「(仮称) 上沼風力発電事業 環境影響評価方法書」に対するご意見書

令和 7 年 4 月 21 日

結論：あまりにもひどい内容なので、資料を作り直して、もう一度、説明会を開いてください。

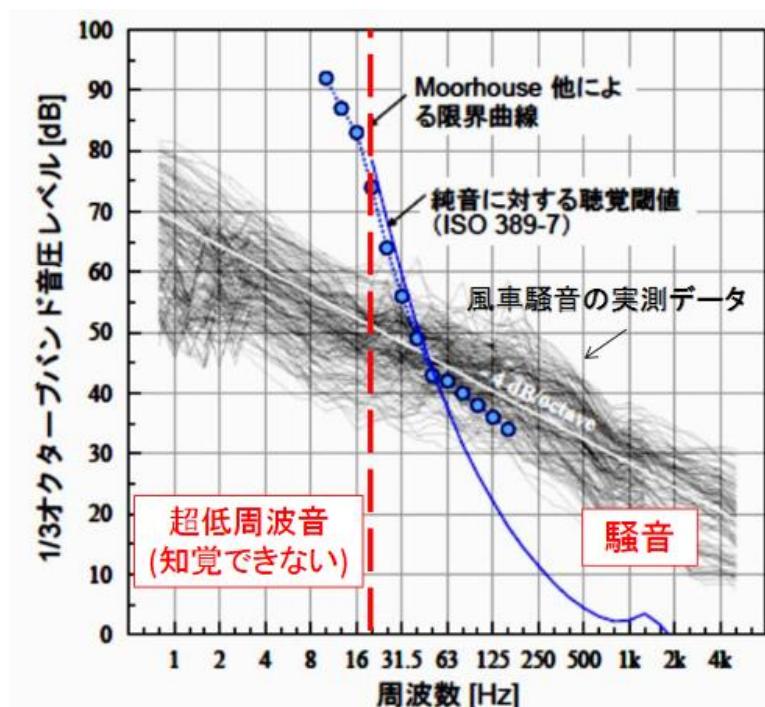
都合が悪いからと言って、1Hz 未満を隠蔽してはいけないのです。

風車では、平坦特性での最大値は 88.34 dB (1Hz)、G 特性では 77.75 dB (10Hz)。

この数値 391 と 27 は、音が人間の体内の圧力を強制的に変化させ、人体を強制的に圧縮膨張させる観点から見ると重要な数値になります。

20Hz以下の超低周波音領域は、すべて知覚閾値を下回っている

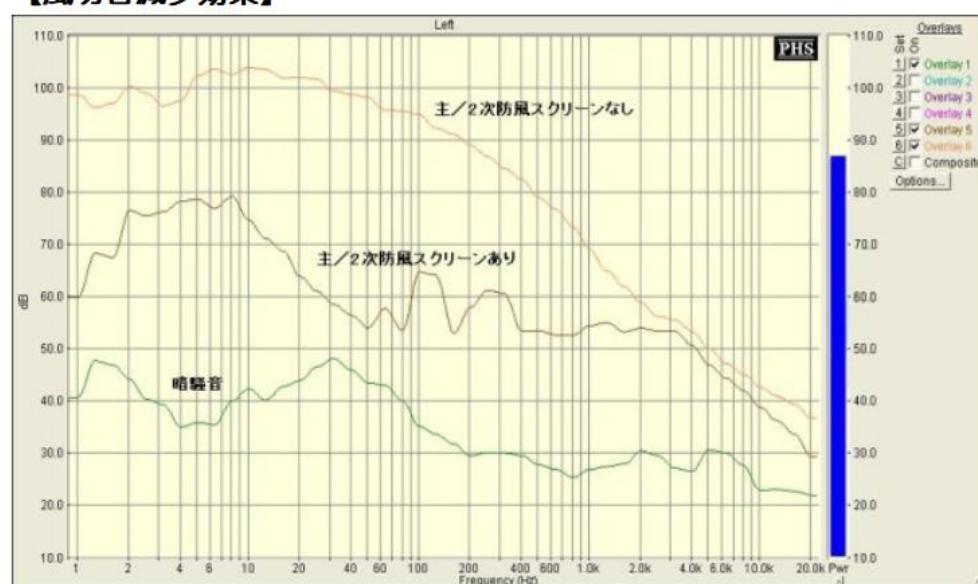
上のグラフを見れば、全ての風車から、1Hzでは、50~80dBの音が観測されていることが判明します。しかし、この数値には更なる疑問が発生します。 それは、二重防風スクリーンの性質です。

超低周波音の 1Hz で 38 d B、5Hz で 20 d B 程度の減衰がある。これは超低周波音を 1/100~1/6300 程度の大きさのものとして評価するという事です。

風車の近くにある家の中で測れば、二重防風スクリーンの必要なないので、1Hz に関しては、38 を加えて、88 d B~118 d B の音圧が計測されると考えられます。

これまでに得られた知見② 1 風車騒音と他の環境騒音の比較

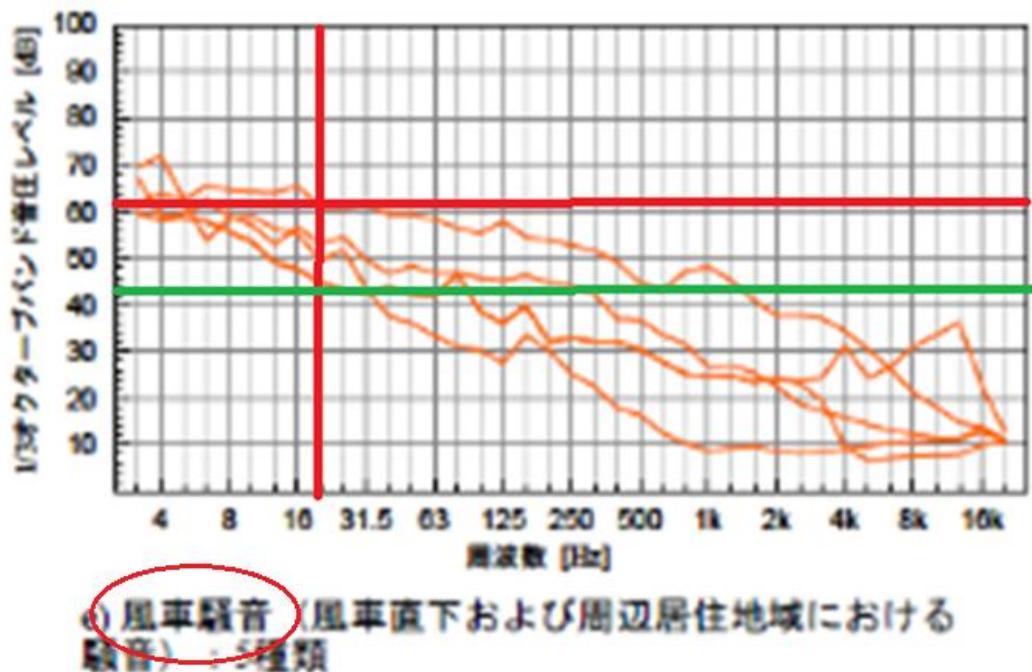
環境省の資料では、“風車騒音”となっています。

これを、“風車音”と書くと、健康被害の原因である、超低周波音を隠蔽しているグラフだと追及されるからです。

“風車騒音”は20Hz以上の成分を指すので、4Hz以上の部分が書いてあるグラフなので、風車騒音に關

環境省の資料では、“風車騒音”、“他の環境騒音”となっていて、“風車音”とは書いていないのです。“騒音”とすることで、周波数範囲を20Hz以上に限定しているのです。

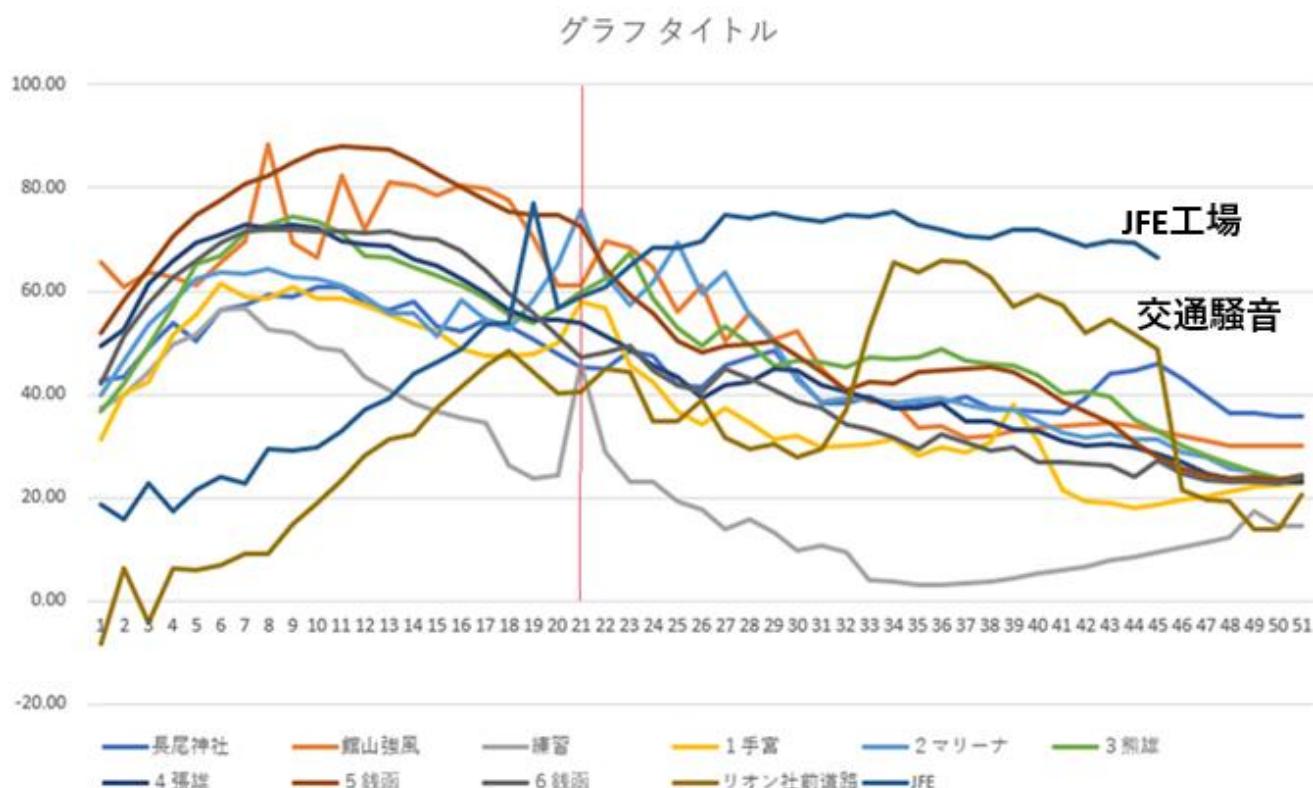
20Hzは、21番のところです。(1/3オクターブ解析での平坦特性音圧レベルのグラフです。)

グラフの中央部分（8番～33番、1Hz～315Hz）の辺りでは、風車音は、全体として周波数が大きくなると音圧レベルが減少するが、交通騒音などは周波数が高くなると音圧レベルが上昇する。

8番（1Hz）から15番（5Hz）辺りでの違いが大きい。これを風車からの超低周波音だと認めたくない人はこの部分を“風雑音”というのですが、風車音が発生する仕組みを考えて、詳細な周波数を確認すれば、離散的な特徴から風車の超低周波音だと分かるのです。

赤い線が20Hzですから、低周波音が20～100Hzになっていれば、赤い線の右側で比較することになります。赤い線の右側では、風車音が交通騒音やJFE工場の音に対して卓越しているとは言えません。

では、低周波音が1～100Hzの場合はどうでしょうか。赤い線の左側では、1Hzの近くでは風車からの超低周波音が、交通騒音やJFE工場の音に対して卓越しているのです。

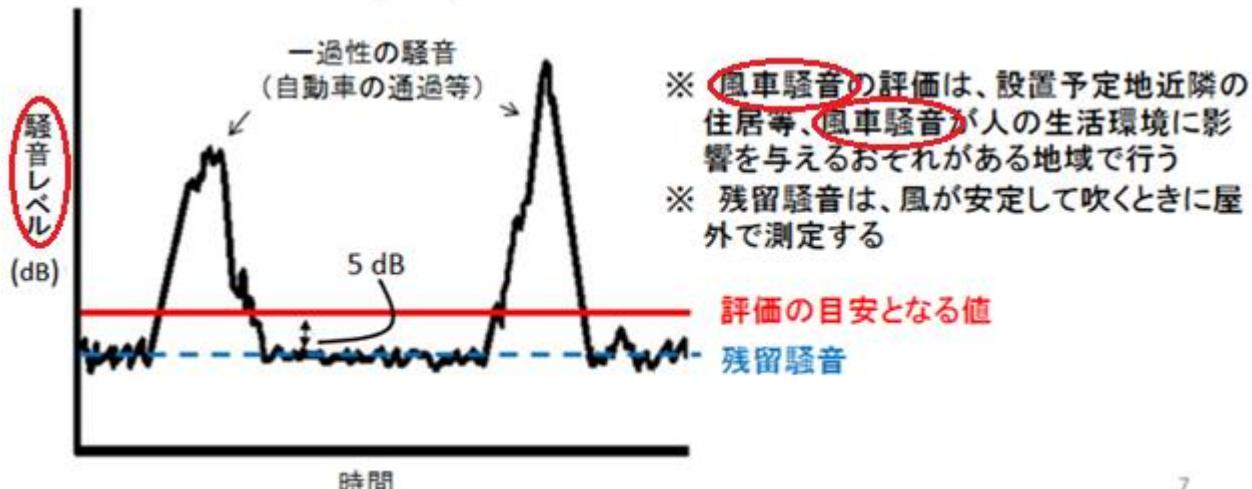
上のグラフの左側に、“騒音レベル”と書いてあるのが見えないのか、それとも“騒音レベル”的意味が分からぬのか、それとも、“風車音の全体を評価した上での数値である”かの様に住民を騙そうとしているのかは分かりません。

“風力発電施設から発生する騒音に関する指針について”であって、“風力発電施設から発生する風車音に関する指針について”ではないのです。

この程度の理解力で、風車を建てようとする勇気にはビックリします。環境省の資料に間違いが多いからと言って、全く理解しないで、住民向けの資料を作って、配布してはいけません。
